Verslag huishoudelijke elektrische installatie op laagspanning en zeer lage spanning

Referentie: **011-20261104-05**	Datum controle: **04/11/2026**
Keurder: **011**

Eigenaar:	**Onbekend**	EAN-code:	**541448820062056241**
Adres installatie:	**Hoge weg 35, 2830 - Heindonk**	Nummer teller(s):	**1SAG1100583996**
		Distributienetbeheerder installatie:	**Fluvius**

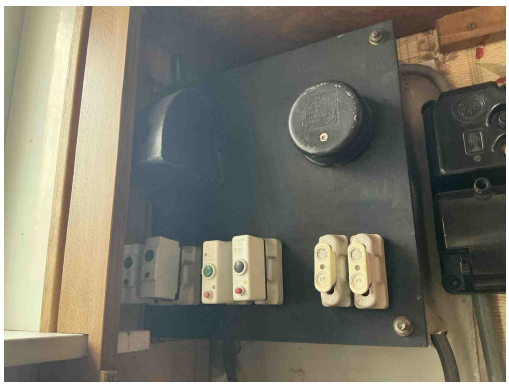
B17 - De voedingsspanning is niet op elk bord vermeld (Boek 1: 3.1.3.3).
Opmerking: Oa bord 1 en 2

B04 - De aanduiding van de kringen, klemmen en/of schakelapparatuur ontbreekt, is onjuist of is onvolledig (Boek 1: 3.1.3.1/5.1.6.1).
Opmerking: Oa bord 1 en 2

B29 - Het elektrisch verdeelbord in een huishoudelijke ruimte is niet voorzien van een deur (Boek1: 5.3.5.1).
Opmerking: Oa bord 1

B30 - De houder van de beveiliging in een huishoudelijke ruimte is niet voorzien van aangepaste kalibreerelementen (Boek1: 5.3.5.5).
Opmerking: Oa bord 1 en 2

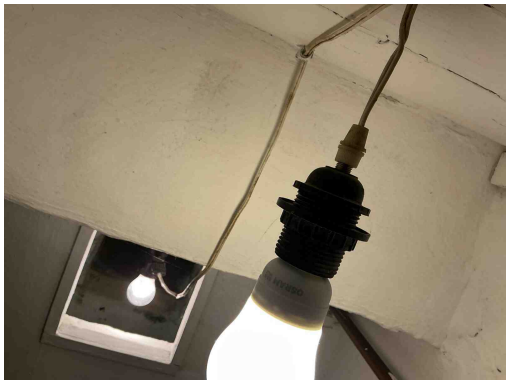
B17 - De voedingsspanning is niet op elk bord vermeld (Boek 1: 3.1.3.3).
Opmerking: Oa bord 1 en 2

B04 - De aanduiding van de kringen, klemmen en/of schakelapparatuur ontbreekt, is onjuist of is onvolledig (Boek 1: 3.1.3.1/5.1.6.1).
Opmerking: Oa bord 1 en 2

D08 - De nodige markeringen op de beveiligingstoestellen ontbreken of zijn onleesbaar (Boek 1: 5.3.5.5).
Opmerking: Oa bord 1 en 2

B30 - De houder van de beveiliging in een huishoudelijke ruimte is niet voorzien van aangepaste kalibreerelementen (Boek1: 5.3.5.5).
Opmerking: Oa bord 1 en 2

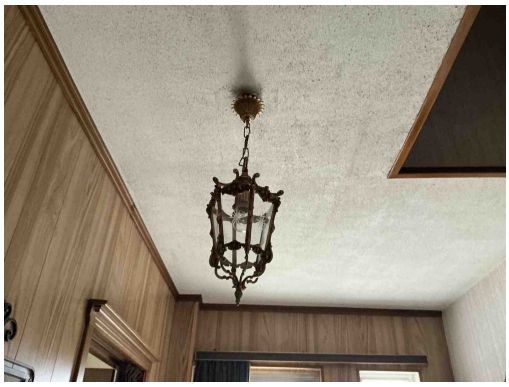
C27 - Het gebruik van geleiders van het type VTLmB (côte-à-côte) is niet toegestaan (Boek 1: 1.4.2.1).
Opmerking: Oa kelder

T24 - Het gebruik van elektrische machines of toestellen van klasse 0 en 0I is verboden. (Boek 1, Onderafdeling 4.2.4.3)
Opmerking: Oa inkom, woonkamer , slaapkamer, ...

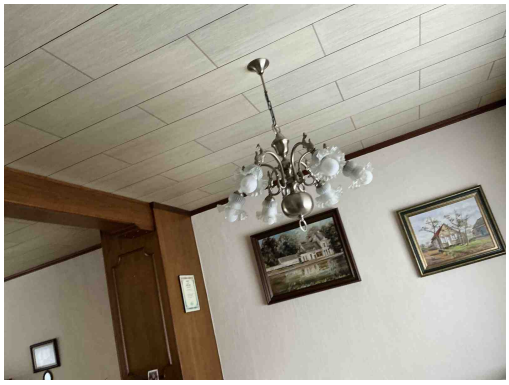
T24 - Het gebruik van elektrische machines of toestellen van klasse 0 en 0I is verboden. (Boek 1, Onderafdeling 4.2.4.3)
Opmerking: Oa inkom, woonkamer , slaapkamer, ...

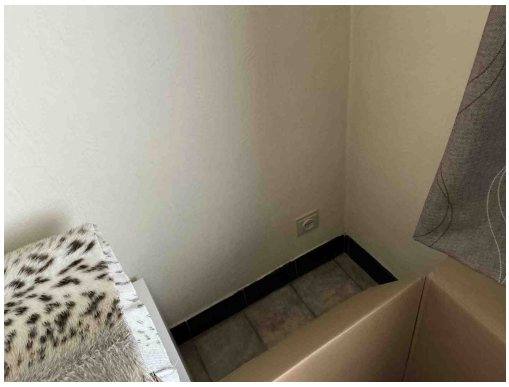
T24 - Het gebruik van elektrische machines of toestellen van klasse 0 en 0I is verboden. (Boek 1, Onderafdeling 4.2.4.3)
Opmerking: Oa inkom, woonkamer , slaapkamer, ...

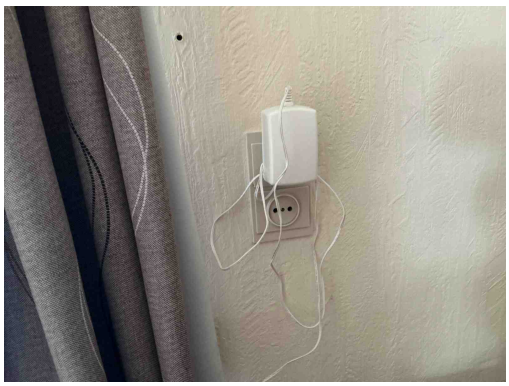
A20 - Er bevindt zich een contactdoos zonder beschermingsgeleider in de elektrische installatie. Deze is niet geplaatst achter een differentieelstroombeschermingsinrichting met grote (max. 30mA) of zeer grote (max. 10mA)gevoeligheid. (Boek 1: 8.2.1.b)
Opmerking: Oa algemeen

T11 - De contactdozen waarvan de toegekende stroomsterkte maximaal 16A en de toegekende spanning maximaal 250V bedraagt en niet bedoeld zijn voor de voeding van een of meerdere verbruikstoestellen voor een specifiek doel en niet geplaatst zijn in of op schakel- en verdeelborden, beschikken niet of IPXX-D (incl. gemeenschappelijke delen residentieel geheel) (Boek 1: 4.2.2.3/5.3.5.2).
Opmerking: Oa algemeen

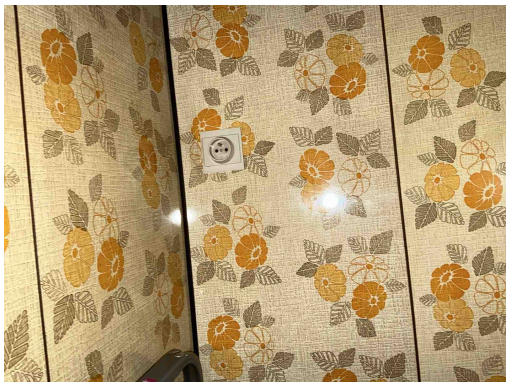
A20 - Er bevindt zich een contactdoos zonder beschermingsgeleider in de elektrische installatie. Deze is niet geplaatst achter een differentieelstroombeschermingsinrichting met grote (max. 30mA) of zeer grote (max. 10mA)gevoeligheid. (Boek 1: 8.2.1.b)
Opmerking: Oa algemeen

T11 - De contactdozen waarvan de toegekende stroomsterkte maximaal 16A en de toegekende spanning maximaal 250V bedraagt en niet bedoeld zijn voor de voeding van een of meerdere verbruikstoestellen voor een specifiek doel en niet geplaatst zijn in of op schakel- en verdeelborden, beschikken niet of IPXX-D (incl. gemeenschappelijke delen residentieel geheel) (Boek 1: 4.2.2.3/5.3.5.2).
Opmerking: Oa algemeen

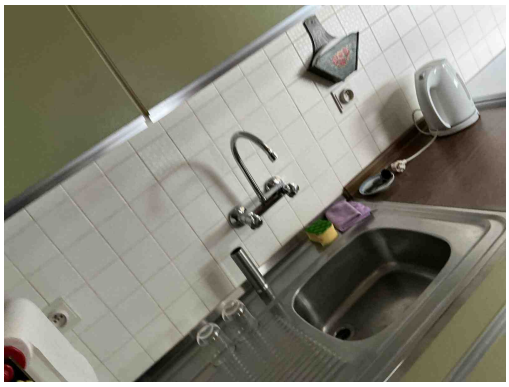
T11 - De contactdozen waarvan de toegekende stroomsterkte maximaal 16A en de toegekende spanning maximaal 250V bedraagt en niet bedoeld zijn voor de voeding van een of meerdere verbruikstoestellen voor een specifiek doel en niet geplaatst zijn in of op schakel- en verdeelborden, beschikken niet of IPXX-D (incl. gemeenschappelijke delen residentieel geheel) (Boek 1: 4.2.2.3/5.3.5.2).
Opmerking: Oa algemeen

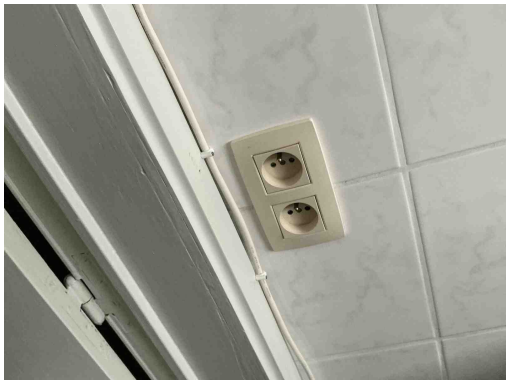
T11 - De contactdozen waarvan de toegekende stroomsterkte maximaal 16A en de toegekende spanning maximaal 250V bedraagt en niet bedoeld zijn voor de voeding van een of meerdere verbruikstoestellen voor een specifiek doel en niet geplaatst zijn in of op schakel- en verdeelborden, beschikken niet of IPXX-D (incl. gemeenschappelijke delen residentieel geheel) (Boek 1: 4.2.2.3/5.3.5.2).
Opmerking: Oa algemeen

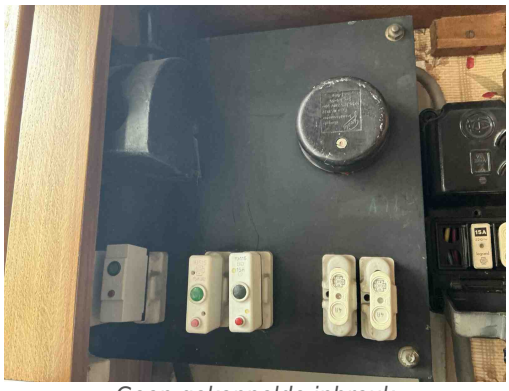
A16 - Er is geen continuïteit van de beschermingsgeleider van de contactdoos (Boek 1: 5.4.3.4).
Opmerking: Oa badkamer
